柏崎刈羽原子力発電所6号機  
新潟県中越沖地震後の設備健全性に係る点検・評価について  
(第3回立入検査・第21回構造WGでの指摘事項に関する回答)

平成20年11月4日

## コメント内容

図-3.2 第一支持点の構造概要 (T.M.S.L.48.0 m)

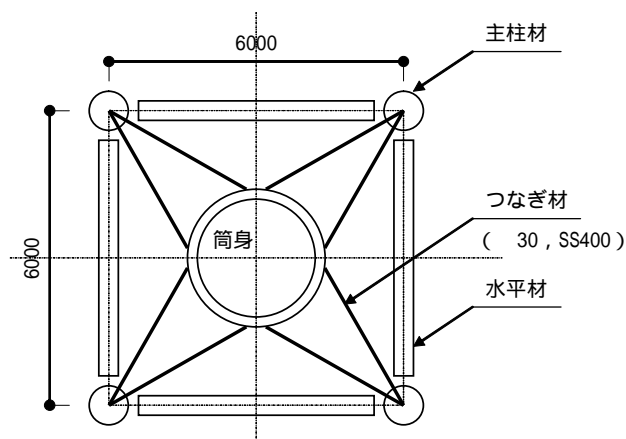
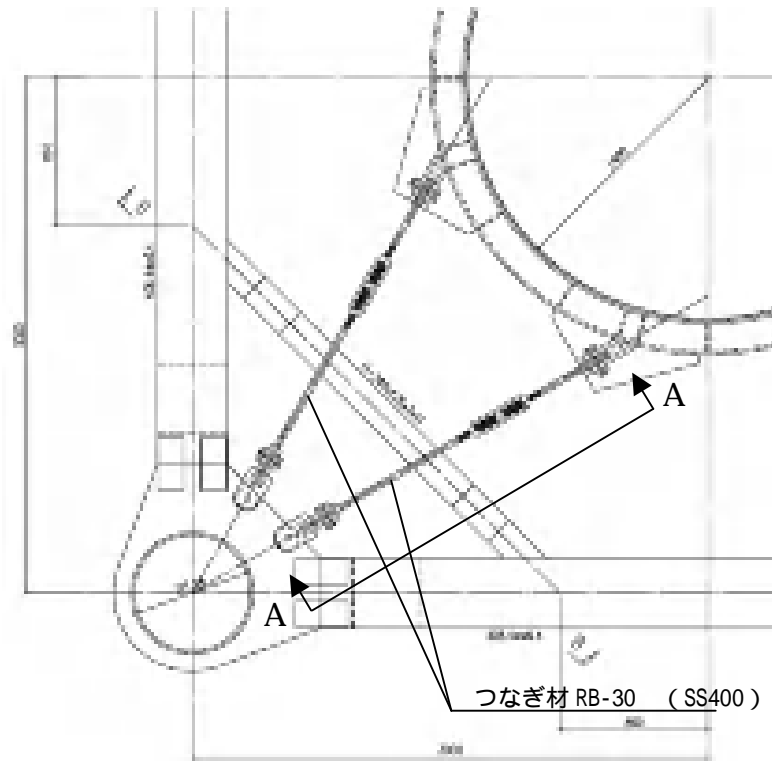
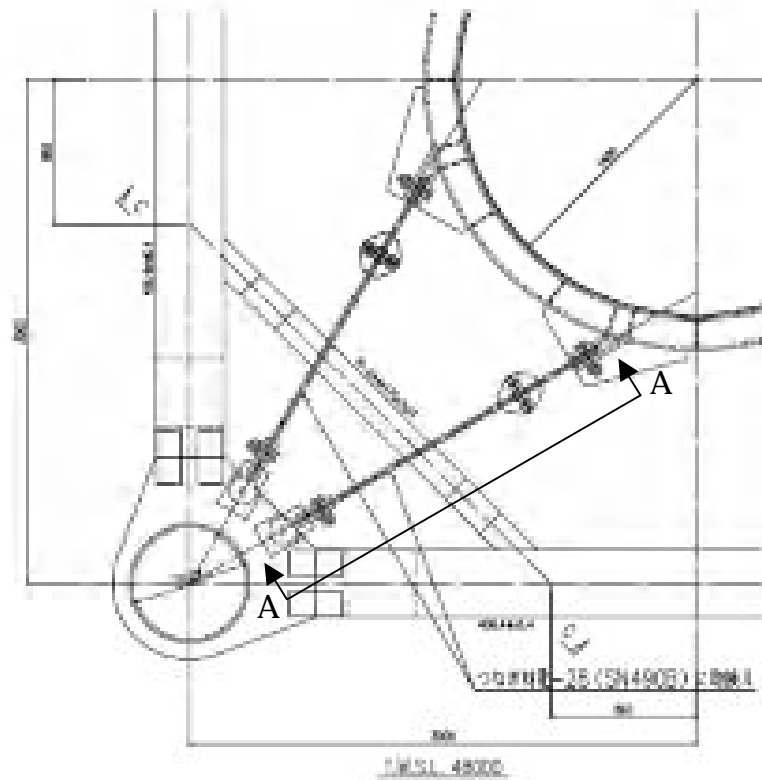
- ・排気筒の第1支持点において筒身支持用のつなぎ材の変形が確認されたが、変形について、評価すること。(平成20年8月11日 第3回立入検査)
- ・補強後のつなぎ材が引張降伏しないことを確認すること。(平成20年10月14日 第21回構造WG)

中越沖地震において、6号機排気筒の第一支持点(T.M.S.L.48m)のつなぎ材に座屈とみられる変形が確認されたため、ここではシミュレーション結果とつなぎ材の圧縮側の耐力(座屈耐力)について比較検討する。

シミュレーション結果による最大応答軸力(つなぎ材2本分)は263kNである。一方、対応するつなぎ材2本分の座屈耐力は48kNであり、解析上、座屈する結果となっている。

つなぎ材はロッド材による設計のため、圧縮力は考慮していない。
